**Commune de Lièpvre**

# **Plan Local d'Urbanisme**

**Modification n° I**

**Note de présentation**

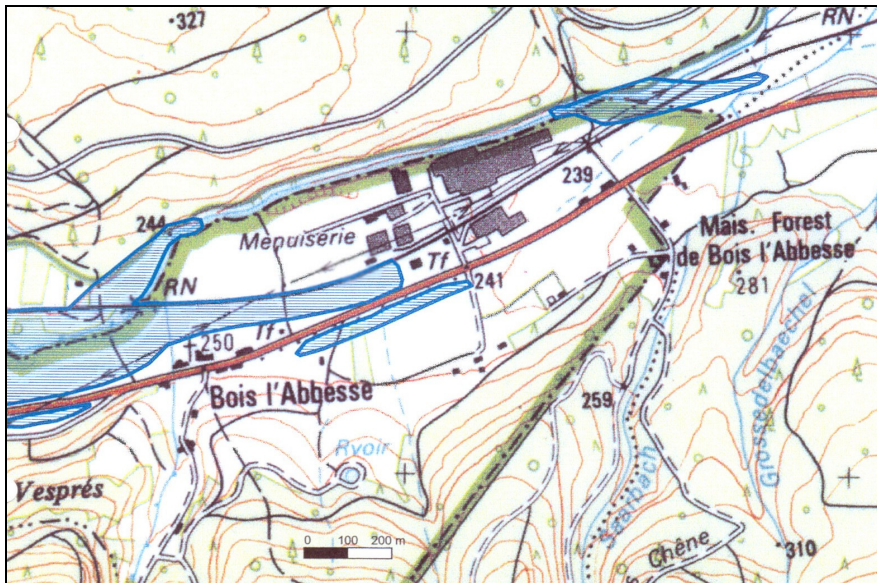
Trois parcelles situées à proximité de la contournante au lieudit Hoimbach ont été incorporées à une vaste zone AU. Leur reclassement en zone UB est envisagé pour deux raisons :

La capacité des réseaux est suffisante pour classer ces parcelles en zone urbaine, conformément au P.O.S. précédent (parcelles classées en zone UB dans le P.O.S. approuvé de Lièpvre Ouest). Un certificat d'urbanisme positif a par ailleurs été délivré en août 2002 pour une parcelle située dans ce secteur.

Cette capacité de desserte des réseaux se limite cependant aux parcelles desservies par le chemin rural dit du Hoimbach, le reste de la zone AU ne pouvant être considéré comme desservi par les réseaux.

### **2. la présence d'un mur anti-bruit le long de la contournante**

La proximité de la contournante de Lièpvre ne procure pas de nuisances incompatibles avec la présence de l'habitat dans ce secteur compte tenu de l'existence d'un mur anti-bruit.

Cette modification entraîne celle du plan de zonage et du tableau des superficies des zones en page 75 du rapport de présentation.

Extrait de l'Atlas des Zones Inondables – version novembre 2001 / Source : MISE

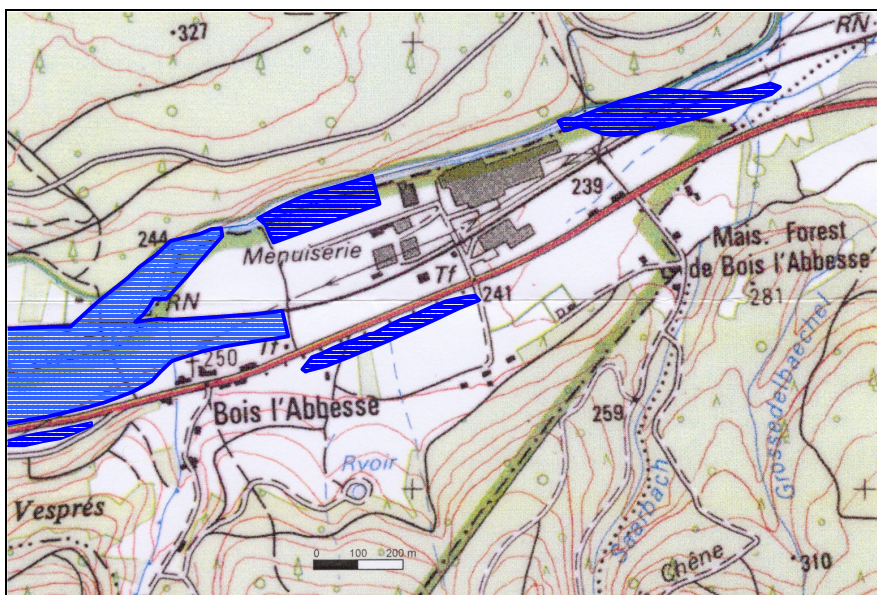
Une étude hydraulique réalisée par le cabinet BEREST, validée par la MISE à la demande de la commune, a abouti à une modification de la délimitation de la zone inondable à hauteur de la zone industrielle de Bois l'Abbesse.

La délimitation de la zone inondable à hauteur de la zone industrielle de Bois l'Abbesse est modifiée sur la base de la mise à jour de l'Atlas des zones inondables de mars 2004.
